Qué es este archivo

Export de EasyEDA Std 6.5.57, basado en la Rev. E compacta (82 × 64 mm).
Alguien movió bornes, R2, Cs, Rs y RV2.

PCB 82 × 64 mm · Rev. E editada

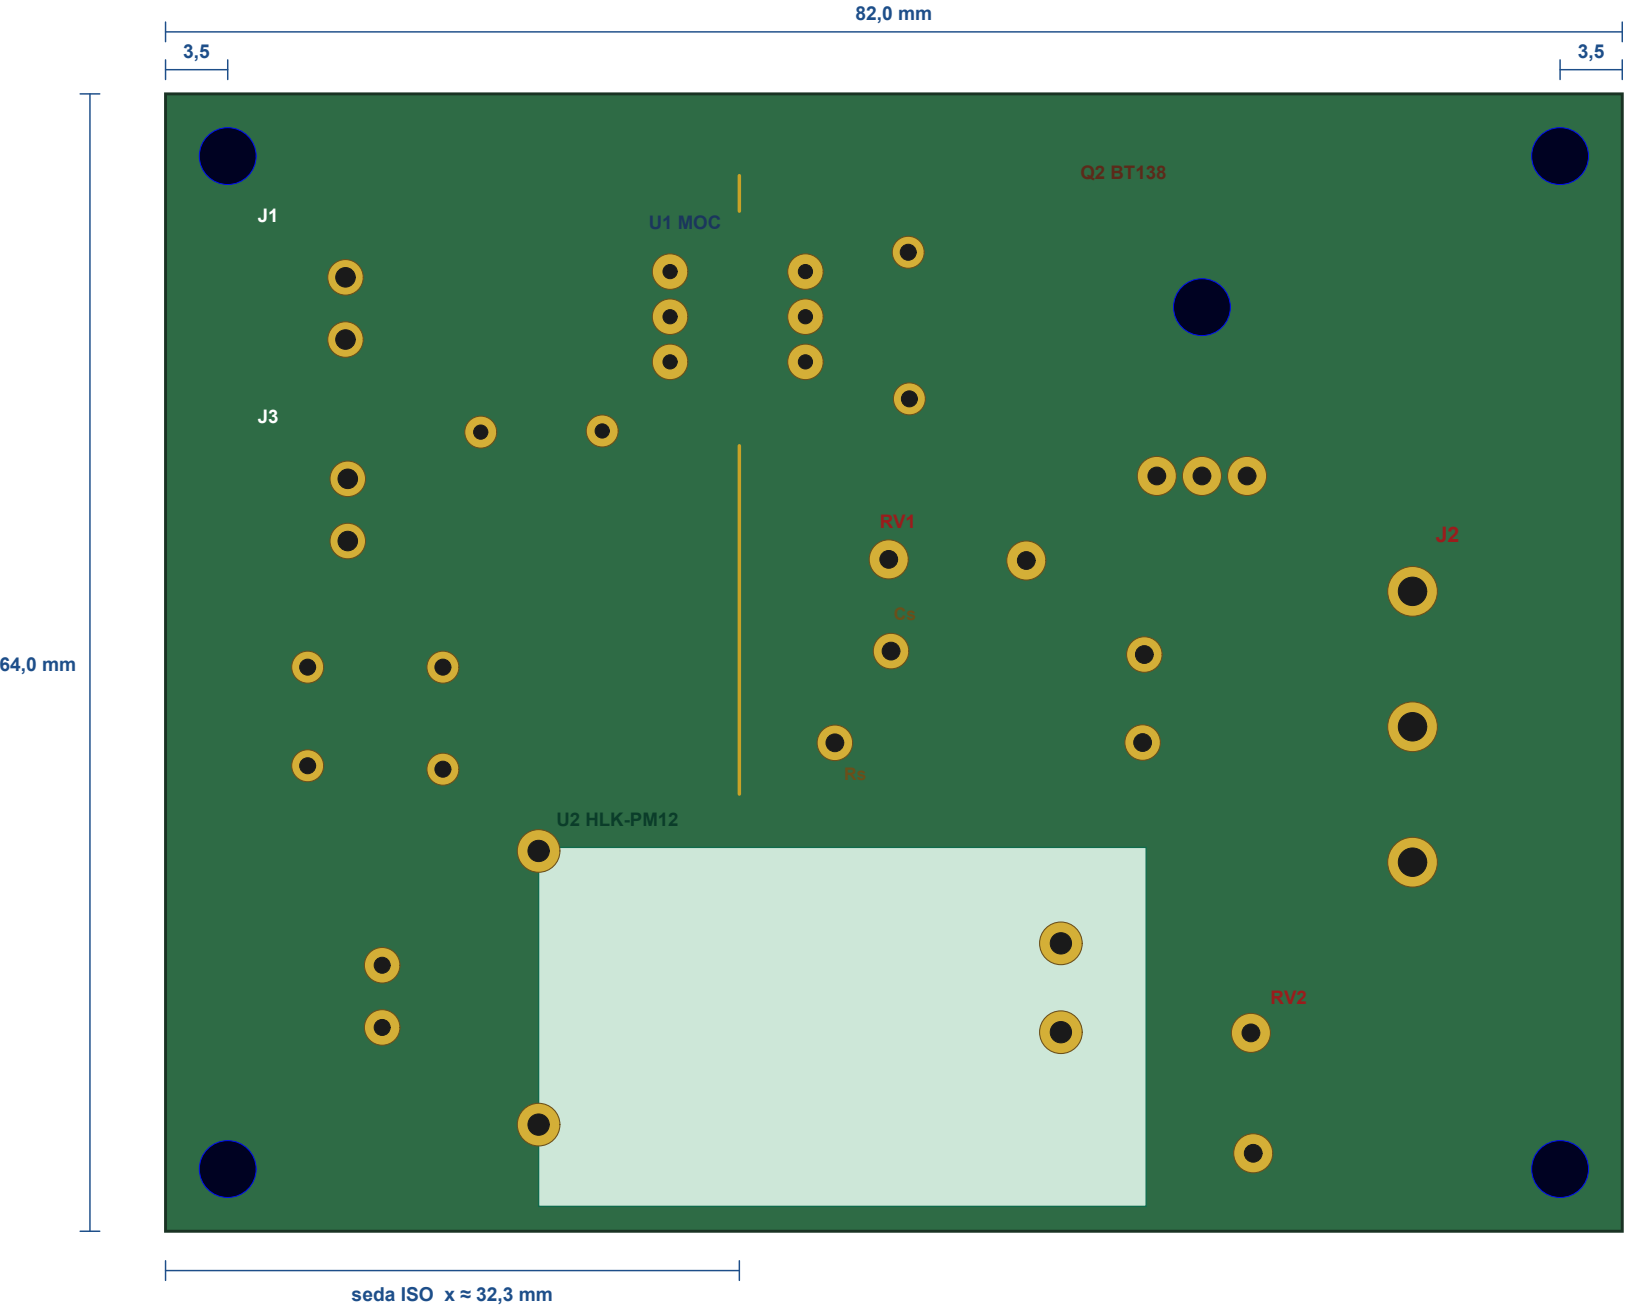
No es la Rev. F (90 × 74). Si mandás esta a fabricar, las cotas de abajo son las que van a salir en el cobre.

No coincide (medir la pieza):
RV2 6,78 mm (14D431 = 7,50)
RV1 7,74 mm (típico 7,50)
Cs 14,26 mm (X2 P=10 o P=15)
Rs 17,32 mm (2 W suele 15–20)
R2 8,25 mm (axial ¼ W = 7,62)
C12 6,84 mm (cerámico ~5,0)

Agujeros más justos que Rev. F:
J1/J3 Ø 1,10 DIP Ø 0,80
HLK Ø 1,20 MOV/X2/Rs Ø 1,00
M3 a 3,5 mm del borde

RV2 a 6,78 mm no acepta un 14D431 de 7,50 mm sin forzar. Cs a 14,26 mm no es P=10 ni P=15 limpio.

Si las piezas locales son las de la lista Rev. F, usá esa placa (90 × 74), no este JSON.

Holgura de pin

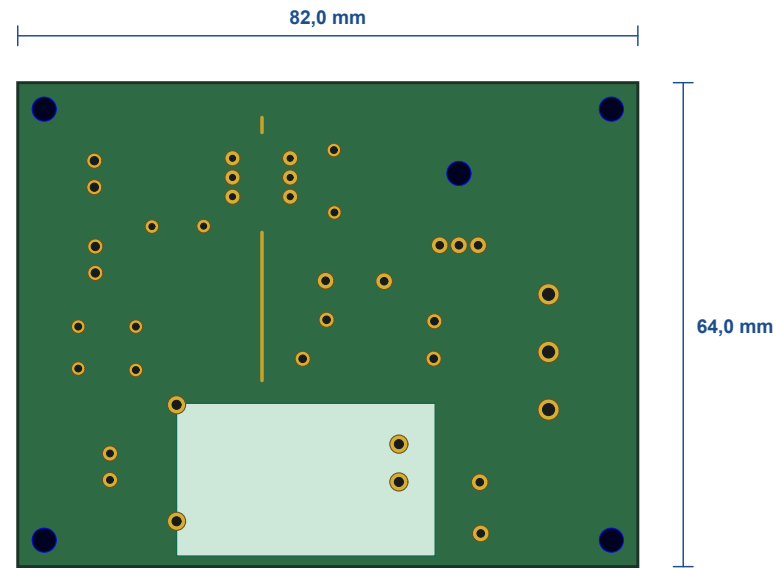
Ø pin ≤ Ø agujero – 0,2 mm

DIP 0,80 y C12 0,80 son justos:

el esmalte del pin DIP a veces

no entra. Mejor 0,90 mm.

Apoyá las piezas sobre los pads. Si no calzan, no mandes este gerber.
